= ダムを造るために、国の調査報告書は“造”られている =

平成5年度 設楽ダム地質検討業務委託 報告書

平成6年3月

建設省中部地方整備局 設楽ダム調査事務所

表-4.1 ダムサイト付近に位置する断層一覧表

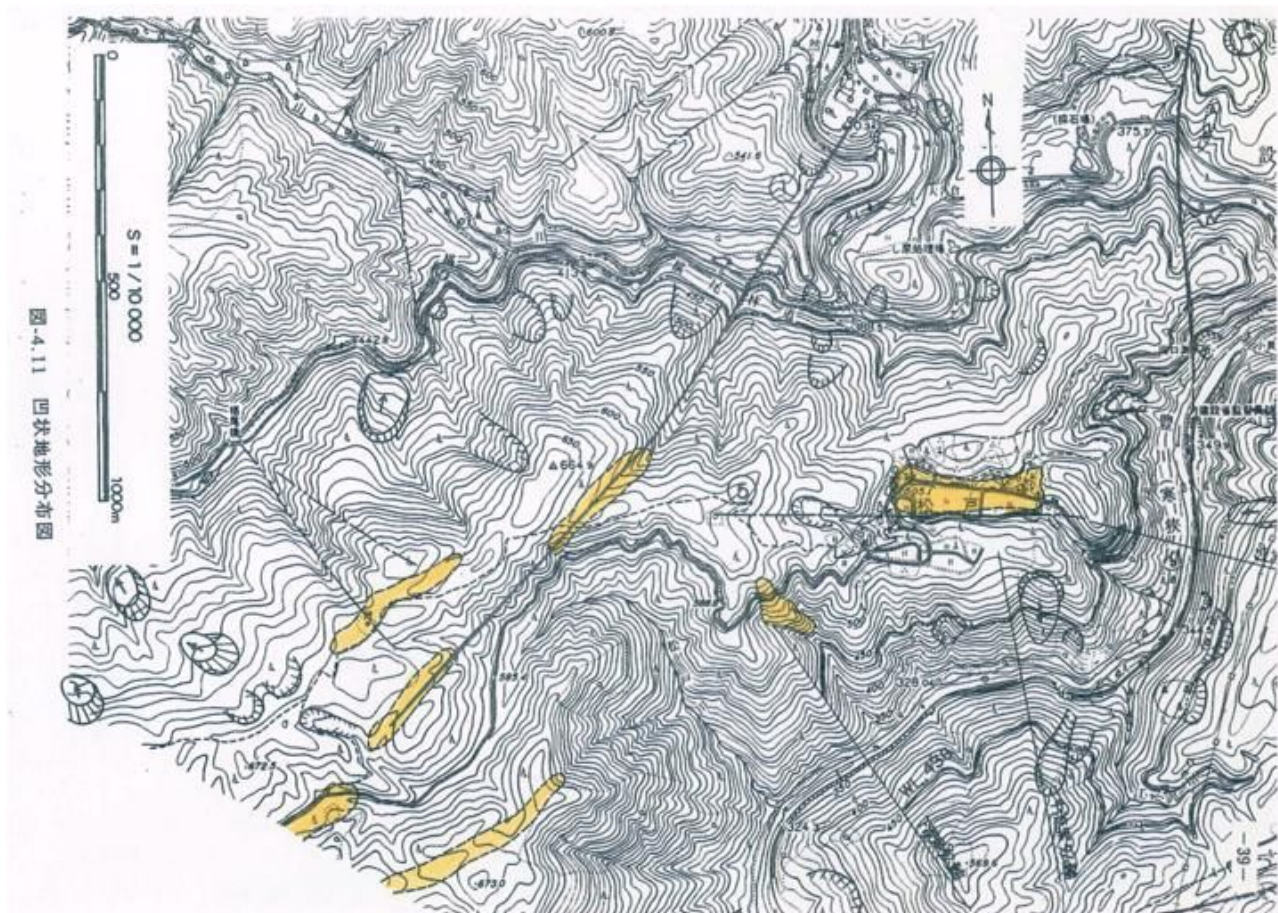
断層 : これが田口南西部で水漏れ問題を起こす断層で、長さ900mとされているが、調べてみると20kmを超える南北方向に走る大きな断層破碎帯であると思われる。国の調査報告書は、この断層が水漏れを起こす可能性を調べる必要性の指摘はしているが、調査はやっていない。

断層 : ダムサイト右岸の松戸地区の二重山稜地形に影響していると考えられるシェアゾーンの発達している断層で、恐らく活断層と思われる。

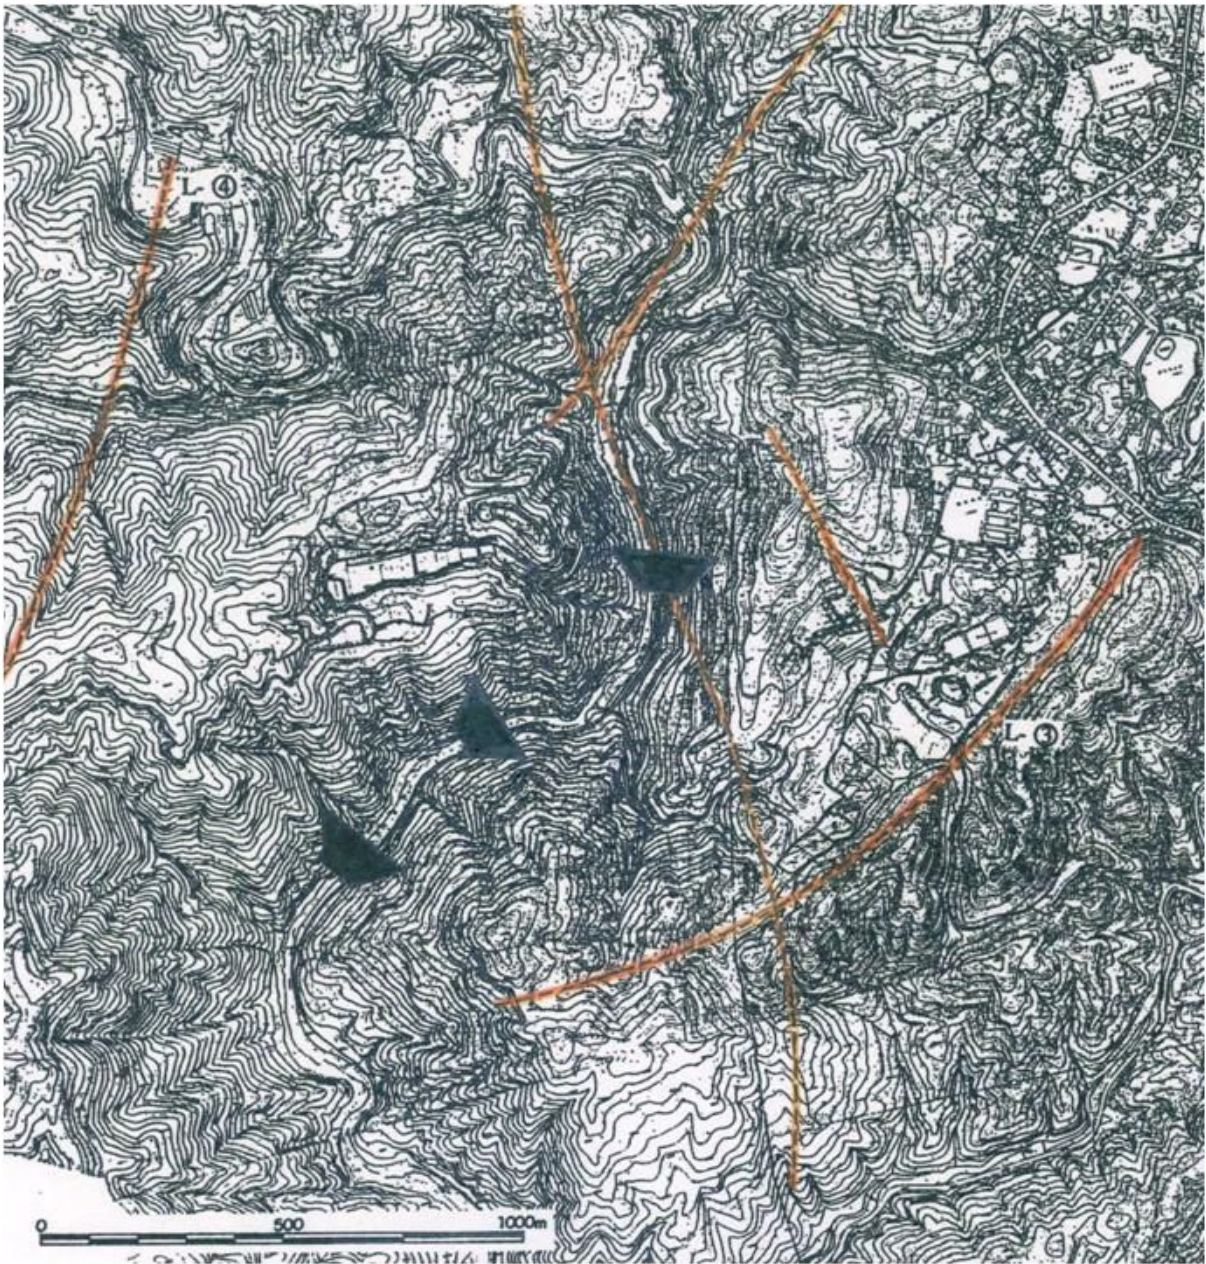
部分の記述は虚偽である。図 - 4.11 をみると、松戸地区を横断する断層(これは、ダムサイトの断層一覧の中では に当たる)が描かれているのに加えて、松戸の棚田の南側の縁に沿って リニアメント(線状模様)が描きこまれている。この リニアメントの西の端は断層 から派生しているように見える。

表 - 4.1 の 断層(図 - 4.11 では 断層と表記)の説明を読むと、破碎幅の欄にシェアゾーンと記入されている。断層が無数に枝分かれしているのである。その枝の一本が松戸の“ずり落ちつつある尾根”を分けるように走っているらしいということが図 - 4.11 から読み取れる。

この図の の断層から は枝として出ていると読み取れる。

なお、この図で、 と書かれた断層は、表 - 4.1 の 断層である。

この図の と書かれた破線部分は、リニアメント(線状模様)で、何らかの弱線があることを示しているが、報告書の本文では、ここには何も無いことにされている。すなわち、消されている。この弱線を調べると、この松戸の尾根にダムサイトを着けることは不可能になるものと推定される。

表 - 4.1 の 断層(南北走向で水漏れを起こす断層)に対応するリニアメント(航空写真から読み取った線状模様)は、上下方向に長く田口南西部の丘を越えて続いている。
